Service Technique des Remontées Mécaniques
et des Transports Guidés

RECOMMANDATION DU STRMTG

Objet : Remplacement de certains parafoudres équipant des lignes de sécurité surveillées par des groupes de sécurité

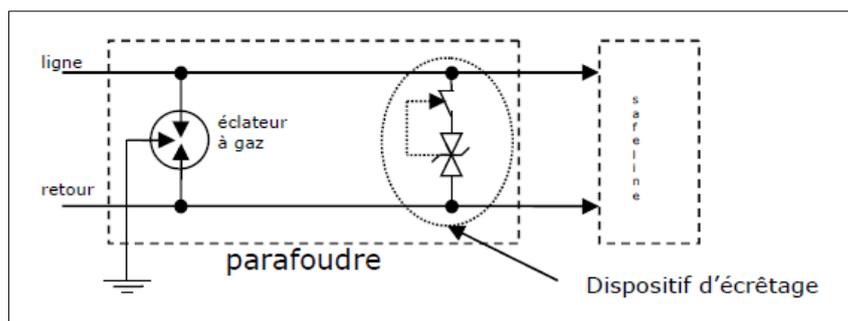
À noter, aucun retour d'expérience de ce type n'avait jusqu'alors été recensé et celui-ci concerne spécifiquement les parafoudres de génération récente, intégrant des composants électroniques (diodes,... cf. exemple sur la photo de gauche ci-dessous), en comparaison à des technologies plus anciennes / classiques type Gardy ou équivalent, avec éclateur et fusible (cf. exemples sur la photo de droite ci-dessous, ces derniers étant toutefois moins efficaces en termes de protection contre la foudre des équipements électriques / électroniques auxquels ils sont raccordés).

- sur le type de parafoudre installé, désormais équipé d'un dispositif de déconnexion automatique de la protection surtension -composants d'écrêtage-, privilégiant la continuité de service plutôt que la protection des équipements auxquels il est raccordé ;

Référence de parafoudre conseillée par SEMER => Phoenix Contact TTC-6-1X2-M-24DC-PT-I (en photo ci-dessous), un parafoudre équivalent pouvant également être utilisé

Principe de fonctionnement de ce type de parafoudre => en cas de défaillance d'un des composants d'écrêtage, le dispositif de déconnexion automatique ouvre le contact NC (cf. schéma de principe ci-dessous)

- **Configuration 1 ou 2 => d'ici à fin 2026, remplacer l'ensemble des parafoudres existants par des parafoudres récents équipés d'un dispositif automatique de déconnexion de la partie protection surtension** (réf. Phoenix Contact TTC-6-1X2-M-24DC-PT-I ou parafoudre équivalent), en traitant prioritairement les configurations 1 et les appareils les plus anciens. Pour chaque exploitant concerné, un retour global ciblant l'ensemble des appareils concernés de son parc est à transmettre au bureau de contrôle du STRMTG avant cette même échéance.
- **Configuration 3 => pas concerné**, mais possibilité de remplacer les parafoudres existants par des récents équipés d'un dispositif automatique de déconnexion de la partie protection surtension (meilleure protection foudre des groupes de sécurité, comme dit précédemment, et donc meilleure disponibilité de l'appareil).
